**Avis de la Mission régionale d'autorité environnementale de
Nouvelle-Aquitaine sur le projet de modification n°1 du plan local
d'urbanisme intercommunal (PLUi) de la communauté de
communes du Pays Sostranien (23)**

n°MRAe 2023ANA25

dossier PP-2023-13602

Porteur du Plan : communauté de communes du Pays Sostranien

Figure 2 : Règlement graphique du PLUi avant et après la modification n°1 du PLUi au lieu-dit Chansaud
(Source : évaluation environnementale pages 18 et 19)

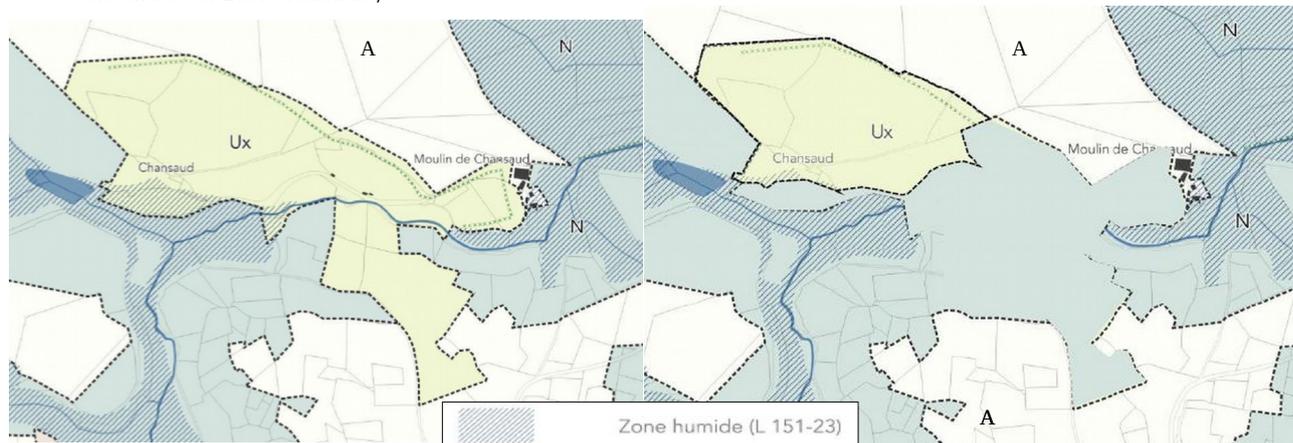
Concernant le secteur de la carrière au lieu-dit « les Chansaud », la MRAe note qu'une section du cours d'eau et une partie de la zone humide de la zone Ux au sud de la carrière, protégés au titre de l'article L.151-23 du Code de l'urbanisme dans le PLUi en vigueur, ne sont plus représentés dans le zonage graphique projeté (zone hachurée de la figure n°2 ci-dessus).

La MRAe considère que la modification de la protection au titre de l'article L.151-23 du Code de l'urbanisme protégeant une zone humide au sud de la zone Ux n'est pas justifiée. La protection initiale doit être maintenue, conformément à l'arrêté d'autorisation d'exploitation de la carrière.
